Beschlussvorlage Gemeinde Bad Kleinen Federführend: Bauamt	Vorlage-Nr: VO/GV08/2010-584 Status: öffentlich Aktenzeichen: Datum: 25.05.2010 Einreicher: Bürgermeister	
Stellungnahme zum Neubau eines Radweges an der B 106 zwischen Knoten L 031 und Groß Stieten		
Beratungsfolge:		
Beratung Ö / N	Datum	Gremium
Ö	16.06.2010	Ausschuss für Bau-, Verkehrsangelegenheiten und Umwelt Bad Kleinen
Ö	30.06.2010	Gemeindevertretung Bad Kleinen

Neubau eines Radweges an der B 106 zwischen Knoten L 031 und Groß Stieten	bearbeitet	
	gezeichnet	
	geprüft	05/10 <i>fuell</i>
		Übersichtslageplan
		Maßstab: 1 : 25.000

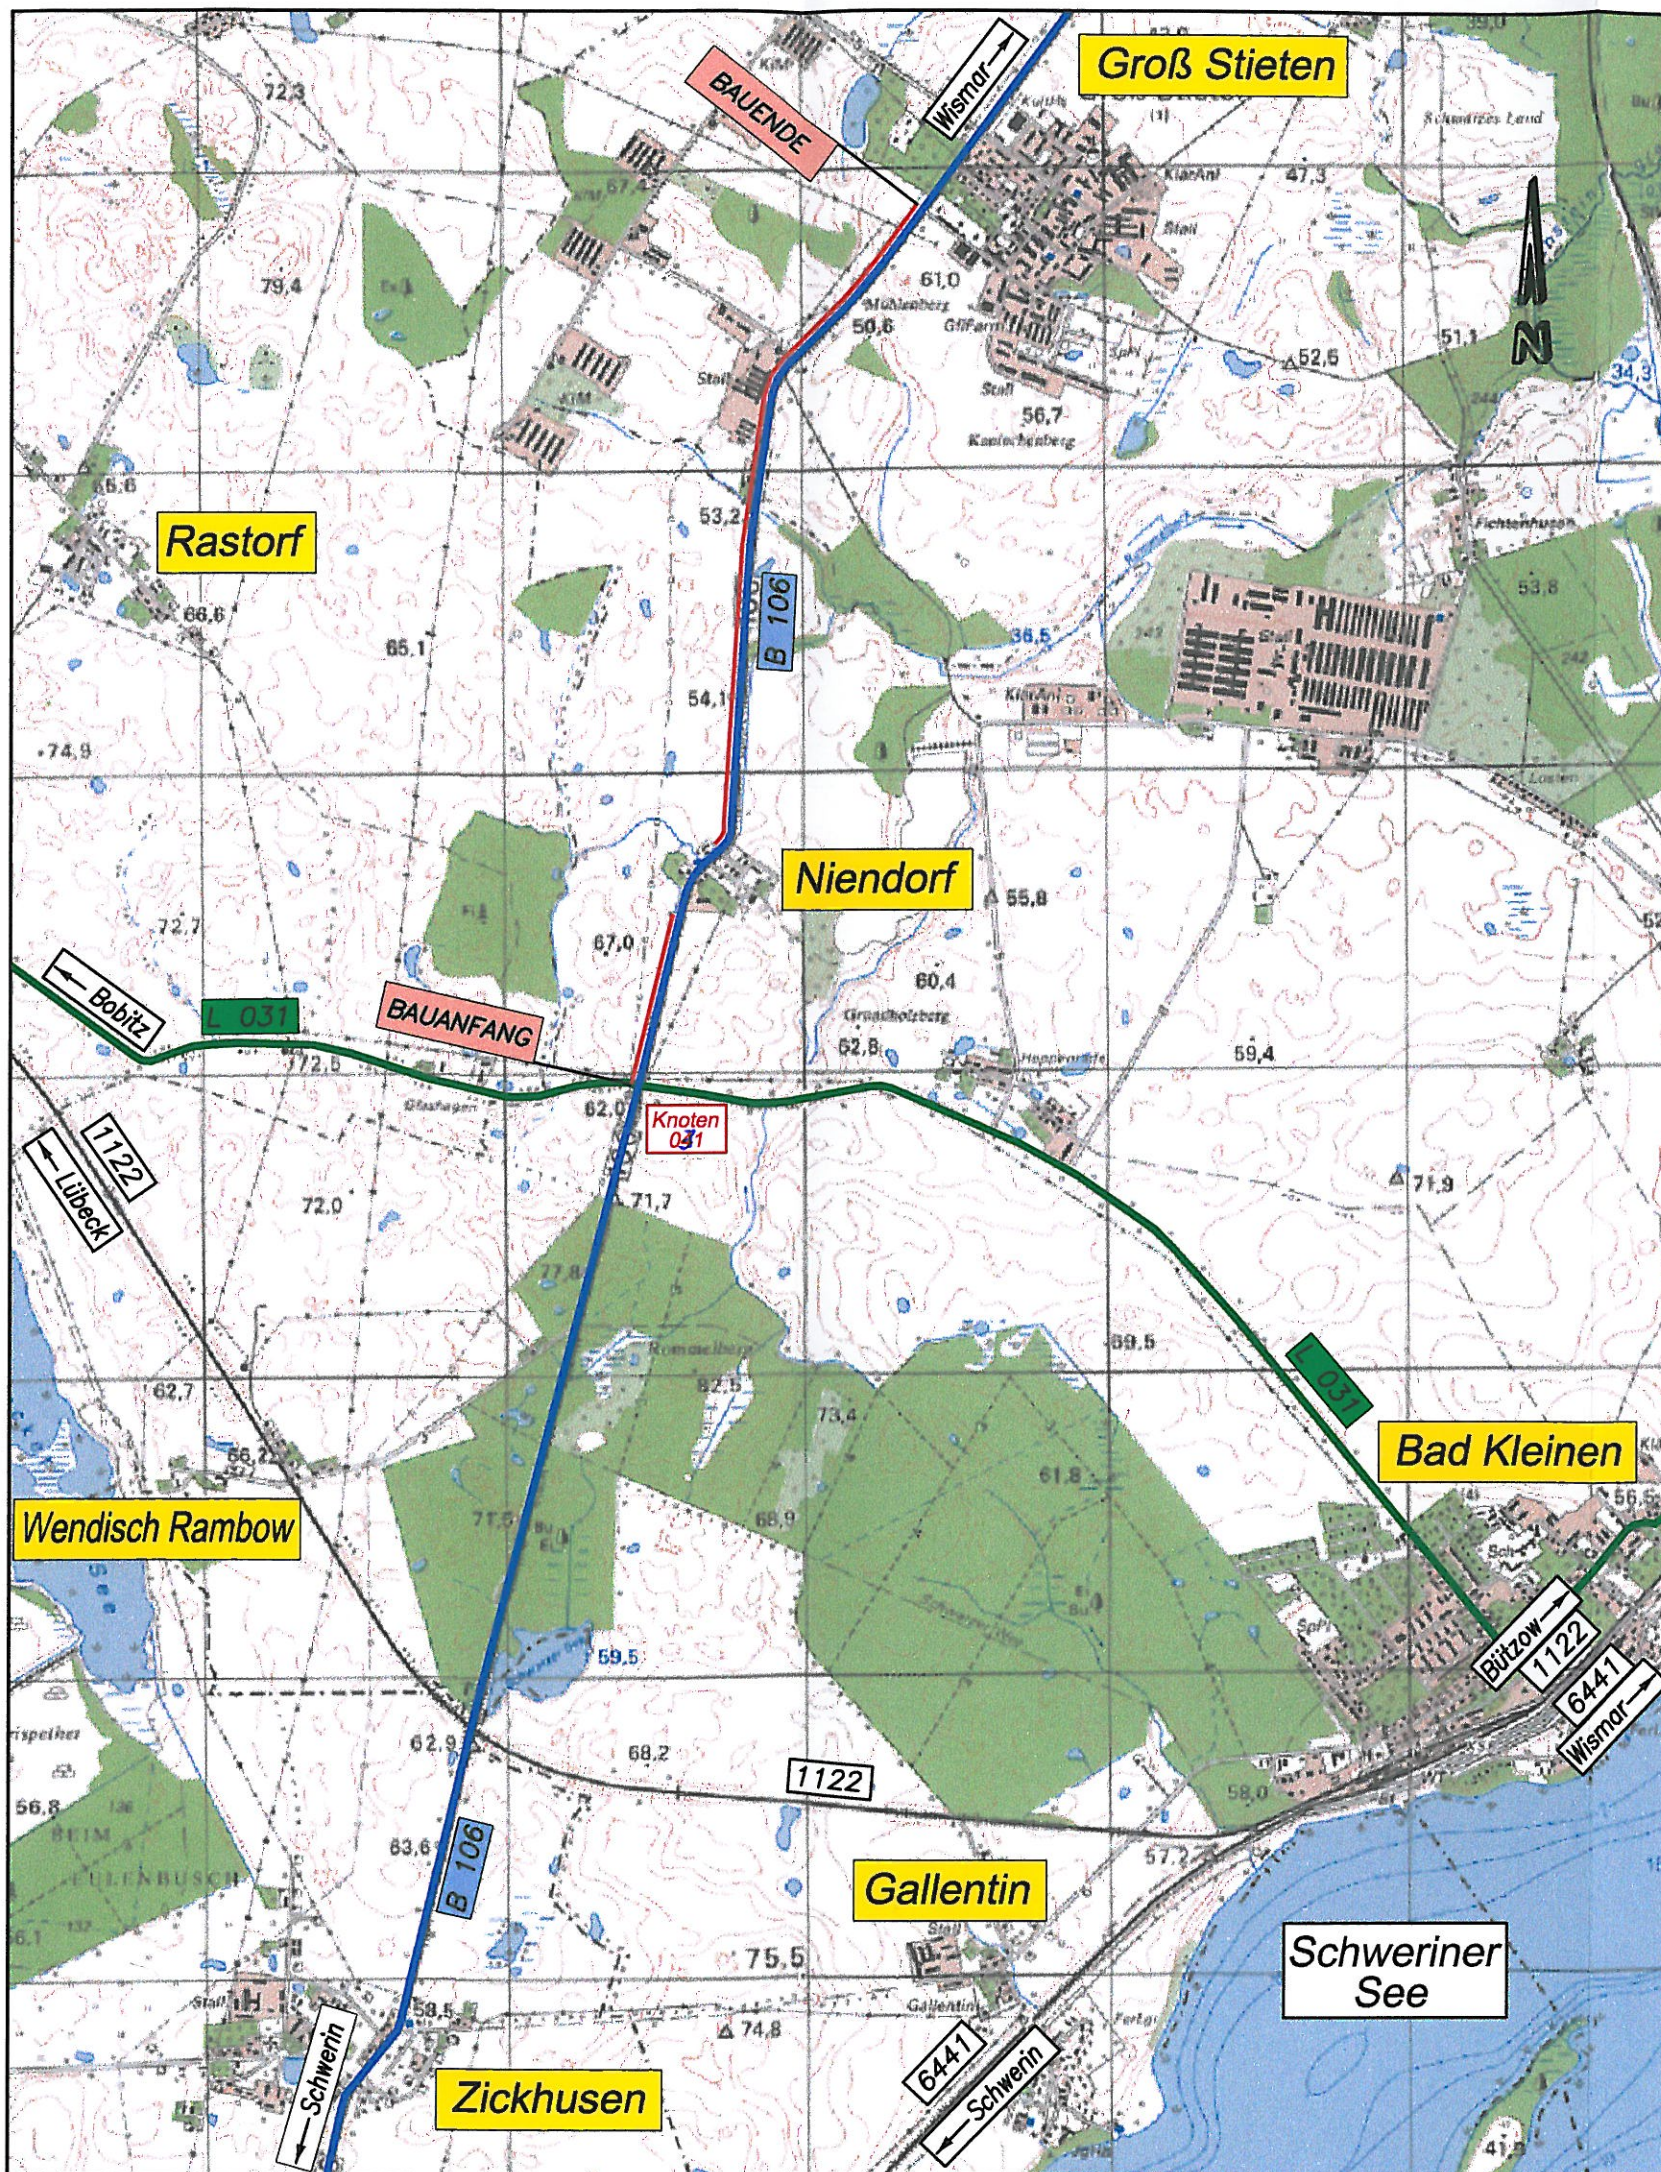
Die Gemeindevertretung Bad Kleinen stimmt dem Neubau eines Radweges an der B 106 zwischen Knoten L 031 und Groß Stieten zu. Sie hat keine Hinweise oder Bedenken.
